**伊方発電所3号機
1次系配管取替え工事に係る
設計及び工事計画の認可申請／届出の概要について**

令和4年6月28日

四国電力株式会社

3.1 加圧器逃がしライン

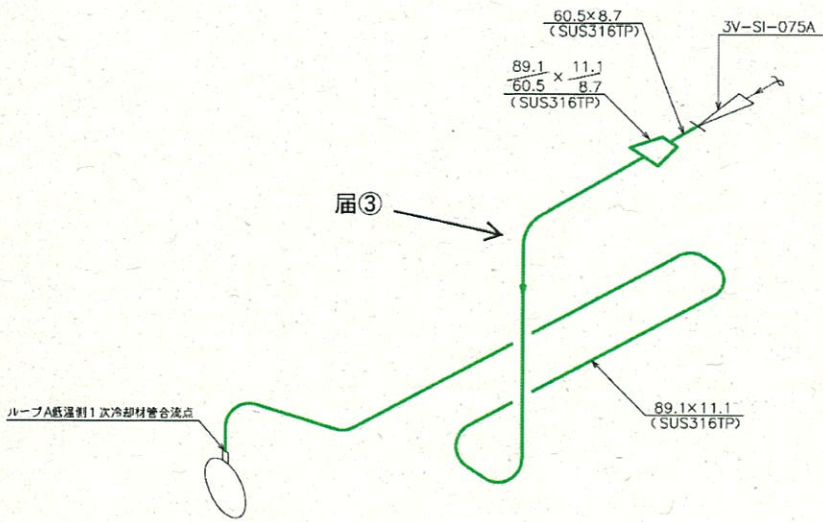
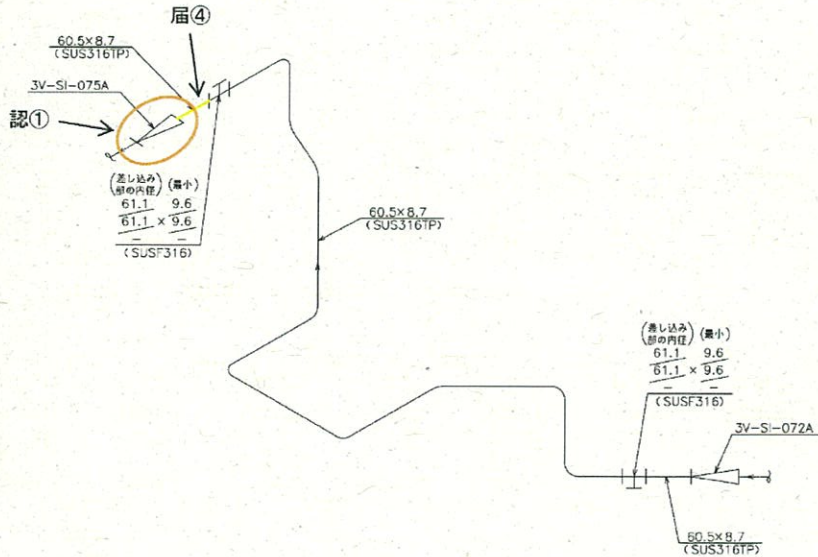
番号	主要弁の仕様									
	変更前					変更後				
	主要寸法			材料		主要寸法			材料	
	呼び径	弁箱厚さ	弁ふた厚さ	弁箱	弁ふた	呼び径	弁箱厚さ	弁ふた厚さ	弁箱	弁ふた
届①	3B	<input type="text"/>	<input type="text"/>	SUSF316	SUSF316	同左	同左	同左	同左	同左

番号	主配管の仕様					
	変更前			変更後		
	外径 (mm)	厚さ (mm)	材料	外径 (mm)	厚さ (mm)	材料
届②	89.1	11.1	SUS316TP	同左	同左	同左
	165.2	18.2	SUS316TP	同左	同左	同左
	165.2	18.2	SUS316TP	同左	同左	同左
	89.1	11.1				
	165.2	18.2	SUS316TP	同左	同左	同左
	165.2	18.2				
165.2	18.2

3.2 ループA低温側高圧注入ライン

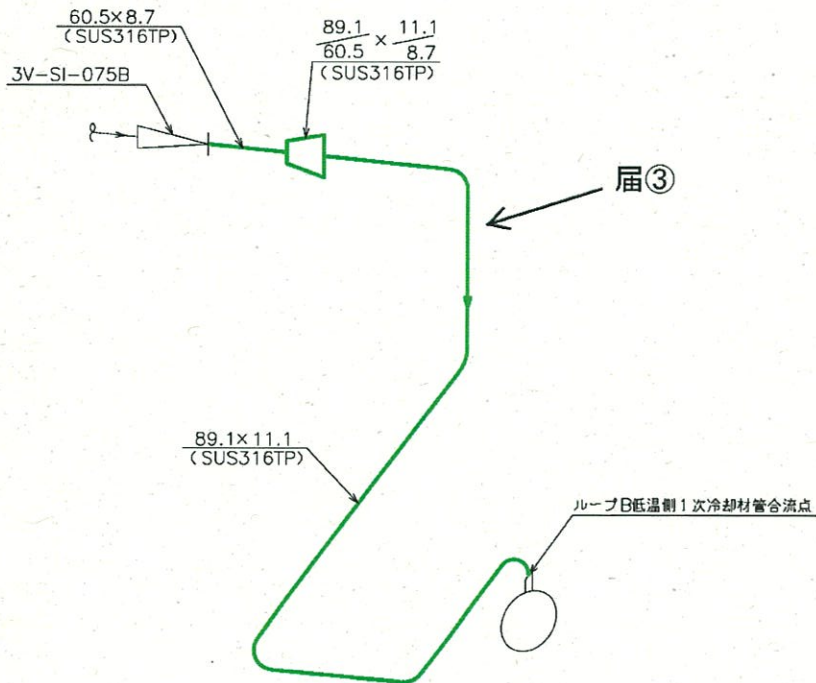
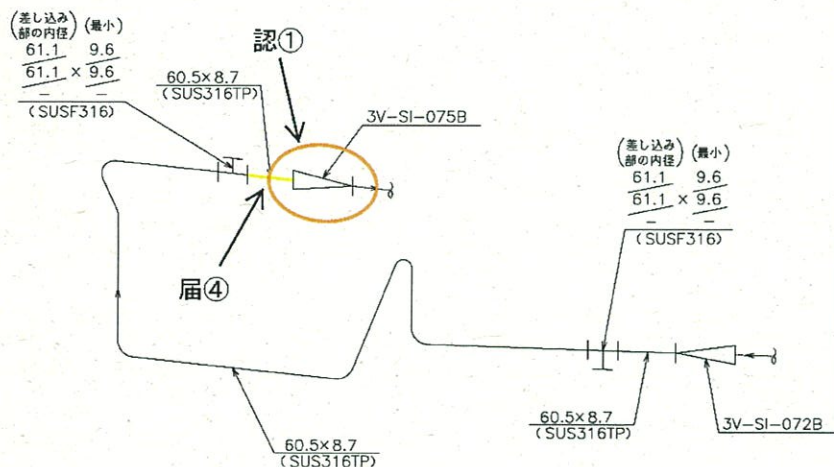
番号	主要弁の仕様									
	変更前					変更後				
	主要寸法			材料		主要寸法			材料	
	呼び径	弁箱 厚さ	弁ふた 厚さ	弁箱	弁ふた	呼び径	弁箱 厚さ	弁ふた 厚さ	弁箱	弁ふた
認①	2B	<input type="checkbox"/>	<input type="checkbox"/>	SUSF316	SUSF316	同左	<input type="checkbox"/>	<input type="checkbox"/>	同左	同左

番号	主配管の仕様					
	変更前			変更後		
	外径 (mm)	厚さ (mm)	材料	外径 (mm)	厚さ (mm)	材料
届③	60.5	8.7	SUS316TP	同左	同左	同左
	89.1	11.1	SUS316TP	同左	同左	同左
	89.1 / 60.5	11.1 / 8.7	SUS316TP	同左	同左	同左
届④	60.5	8.7	SUS316TP	同左	同左	同左

3.3 ループB低温側高圧注入ライン

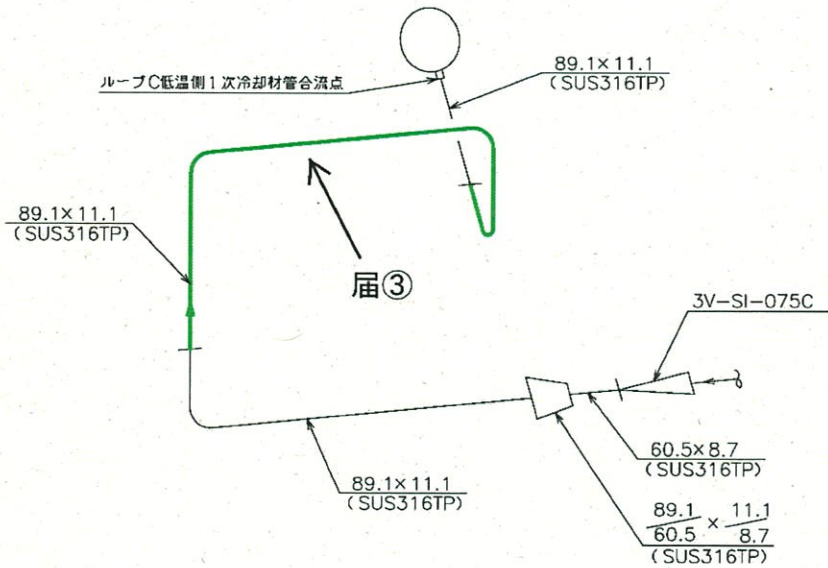
番号	主要弁の仕様									
	変更前					変更後				
	主要寸法			材料		主要寸法			材料	
	呼び径	弁箱 厚さ	弁ふた 厚さ	弁箱	弁ふた	呼び径	弁箱 厚さ	弁ふた 厚さ	弁箱	弁ふた
認①	2B	<input type="checkbox"/>	<input type="checkbox"/>	SUSF316	SUSF316	同左	<input type="checkbox"/>	<input type="checkbox"/>	同左	同左

番号	主配管の仕様					
	変更前			変更後		
	外径 (mm)	厚さ (mm)	材料	外径 (mm)	厚さ (mm)	材料
届③	60.5	8.7	SUS316TP	同左	同左	同左
	89.1	11.1	SUS316TP	同左	同左	同左
	89.1 / 60.5	11.1 / 8.7	SUS316TP	同左	同左	同左
届④	60.5	8.7	SUS316TP	同左	同左	同左

【参考3】 ループC低温側高圧注入ラインの配管ルート変更について

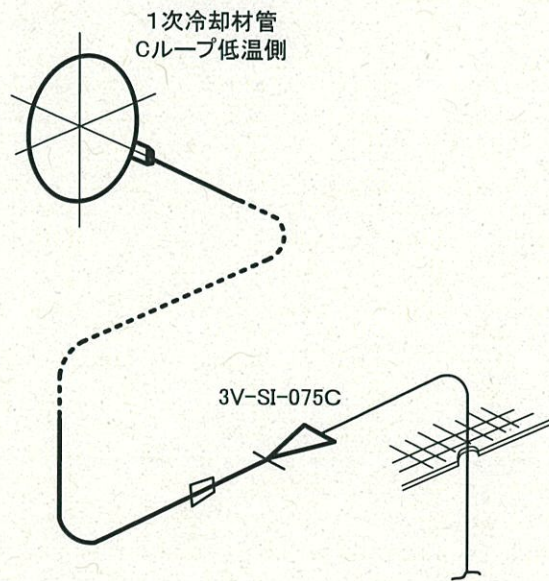
- 燃料装荷後の各段階（モード5、4）における逆止弁リークチェックにおいて、弁の分解点検が必要となった場合、現状の配管ルートでは、1次冷却材管の水抜きに伴い燃料取り出しが必要となることから、モード5のプラント状態でも弁の分解点検が可能となるよう、Cループの低温側高圧注入ラインの配管ルート変更を行う。

○現状の配管ルート

○工事後の配管ルート
